**Conseil économique et social**

**Forum mondial de l'harmonisation  
des Règlements concernant les véhicules**

Groupe de travail de la sécurité passive

**Règlement n° 129 (Dispositifs améliorés de retenue pour enfants)****Proposition de série 02 d'amendements à la phase 2  
du Règlement n° 129 (Dispositifs améliorés  
de retenue pour enfants)****Communication de l'expert de la France\***

Figure 3  
 Vue de dessus – Banquette avec ancrages (tolérance générale :  $\pm 2$  mm)

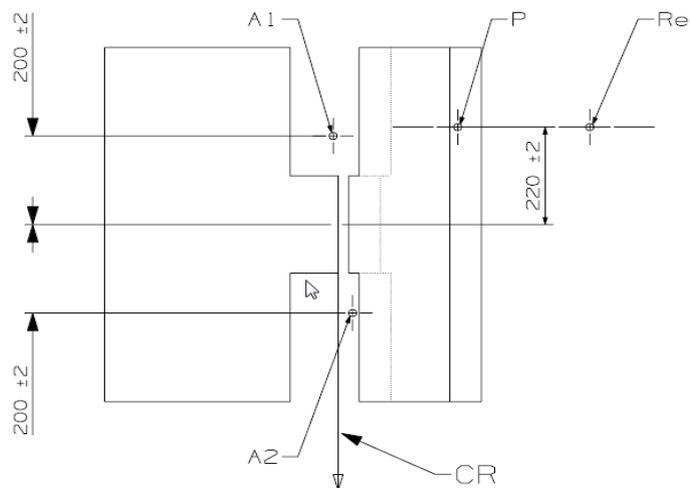
Annexe 6, appendice 2, modifier comme suit :

“Re” est situé sur l’axe de la bobine du rétracteur.

Figure 4  
 Vue en coupe – Banquette avec ancrages (tolérance générale :  $\pm 2$  mm)

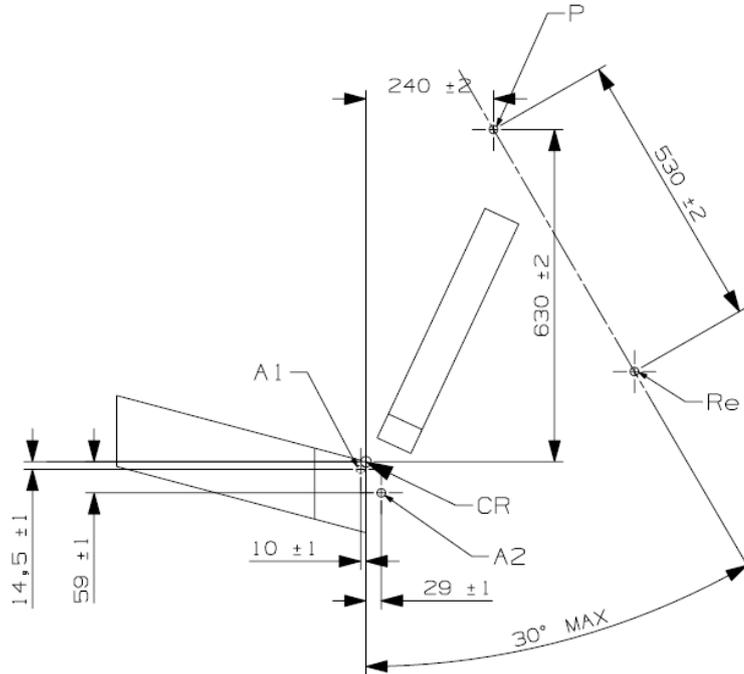
«Re» est situé sur l'axe de la bobine du rétracteur. ».

Figure 1

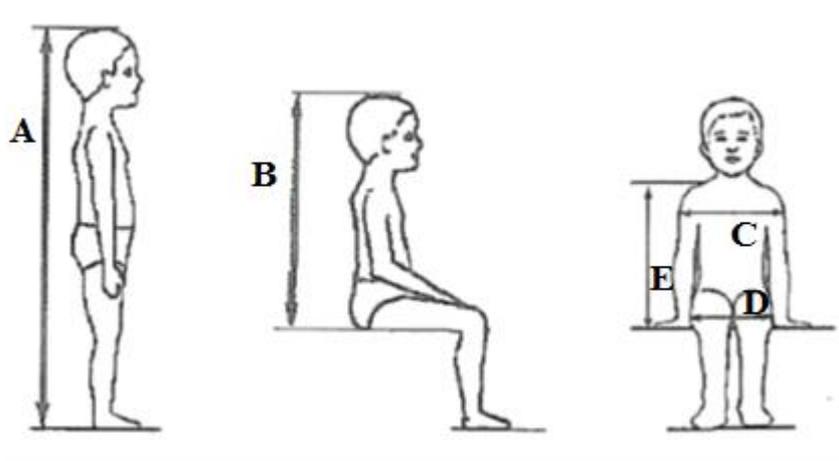
Annexe 18, modifier comme suit :

<i>Stature cm</i>	<i>Hauteur minimale en position assise, en cm</i>	<i>Largeur minimale des épaules, en cm</i>	<i>Largeur minimale des hanches, en cm</i>	<i>Hauteur minimale des épaules, en cm</i>	<i>Hauteur maximale des épaules, en cm</i>
<i>A</i>	<i>B</i>	<i>C</i>	<i>D</i>	<i>E1</i>	<i>E2</i>
	<i>95<sup>ème</sup>ile</i>	<i>95<sup>ème</sup>ile</i>	<i>95<sup>ème</sup>ile</i>	<i>5<sup>ème</sup>ile</i>	<i>95<sup>ème</sup>ile</i>
<40				<27,4	
45	39,0	12,1	14,2	27,4	29,0
50	40,5	14,1	14,8	27,6	29,2
55	42,0	16,1	15,4	27,8	29,4
60	43,5	18,1	16,0	28,0	29,6
65	45,0	20,1	17,2	28,2	29,8
70	47,1	22,1	18,4	28,3	30,0
75	49,2	24,1	19,6	28,4	31,3
80	51,3	26,1	20,8	29,2	32,6
85	53,4	26,9	22,0	30,0	33,9
90	55,5	27,7	22,5	30,8	35,2
95	57,6	28,5	23,0	31,6	36,5
100	59,7	29,3	23,5	32,4	37,8
105	61,8	30,1	24,9	33,2	39,1
110	63,9	30,9	26,3	34,0	40,4
115	66,0	32,1	27,7	35,5	41,7
120	68,1	33,3	29,1	37,0	43,0
125	70,2	<del>34,5</del> <b>33,3</b>	<del>30,5</del> <b>29,1</b>	38,5	44,3

130	72,3	<del>35,7</del> <b>33,3</b>	<del>31,9</del> <b>29,1</b>	40,0	46,1
135	74,4	<del>36,9</del> <b>33,3</b>	<del>33,3</del> <b>29,1</b>	41,5	47,9
140	76,5	<del>38,1</del> <b>34,2</b>	<del>34,7</del> <b>29,6</b>	43,0	49,7
145	78,6	<del>39,3</del> <b>35,3</b>	<del>36,3</del> <b>30,8</b>	44,5	51,5
150	81,1	<del>41,5</del> <b>36,4</b>	<del>37,9</del> <b>32,0</b>	46,3	53,3

Figure 1  
Configuration d'une ceinture de sécurité normalisée

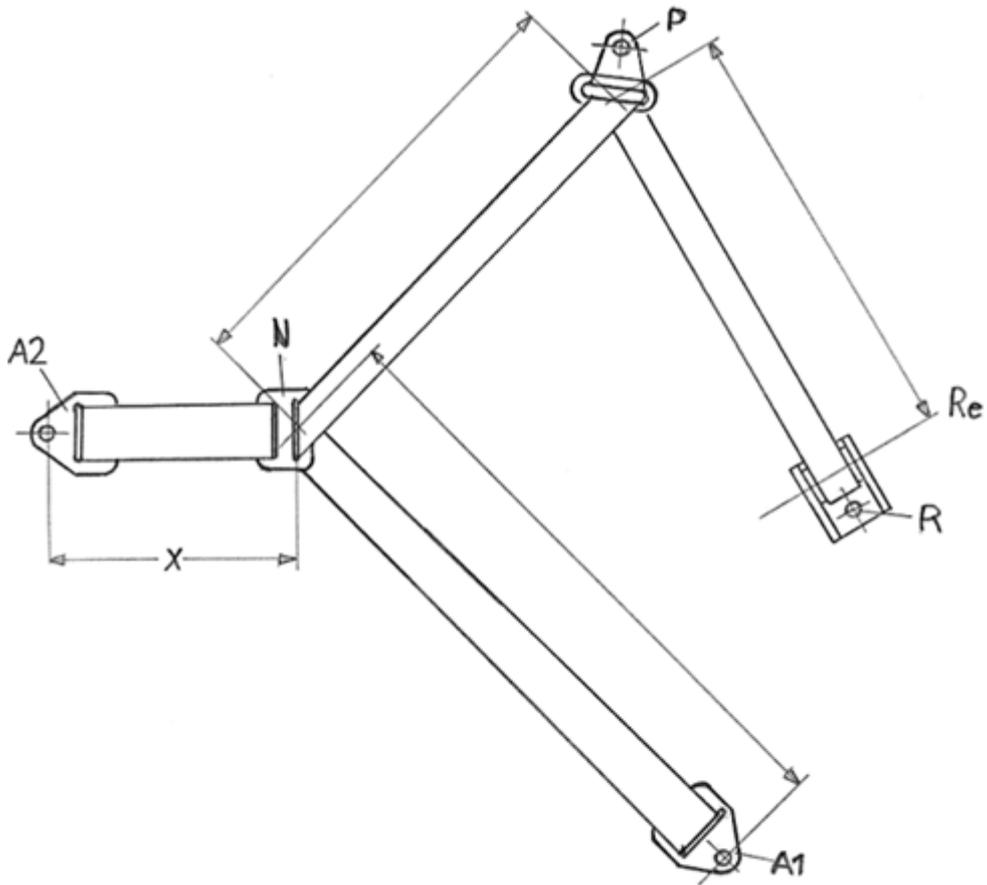
1. La ceinture de sécurité utilisée pour l'essai dynamique, qui doit satisfaire aux prescriptions de longueur maximum, doit correspondre à la configuration présentée à la figure 1. Il doit s'agir d'une ceinture à enrouleur trois points.

2. Cette ceinture est composée des parties rigides suivantes : un enrouleur (R), un renvoi au montant (P) et deux points d'ancrage (A1 et A2) (voir fig. 1), ainsi qu'une partie centrale (N) (pour plus de détails voir la figure 3). L'enrouleur doit être conforme aux prescriptions du Règlement n° 16 (par. 6.2.5.2.2) en ce qui concerne la force d'enroulement. La bobine de l'enrouleur doit avoir un diamètre de  $33 \pm 0,5$  mm [(on en trouvera un exemple dans la Résolution mutuelle n° 1 (R.M.1))].

Dans la figure 1 ci-dessous, la valeur de X est de  $200 \pm 5$  mm. La longueur effective de la sangle entre l'ancrage A1 et l'axe de la bobine du rétracteur Re (lorsque la sangle est complètement déroulée, y compris la longueur minimum de 150 mm pour les essais du dispositif amélioré de retenue pour enfants) doit être égale à  $[2820] \pm 5$  mm si elle est mesurée en ligne droite, sans aucune charge et sur une surface horizontale. Cette longueur peut être rallongée pour les essais de certaines catégories. Pour toutes les catégories de dispositifs améliorés de retenue pour enfants la longueur de sangle enroulée sur la bobine doit être au minimum de 150 mm.
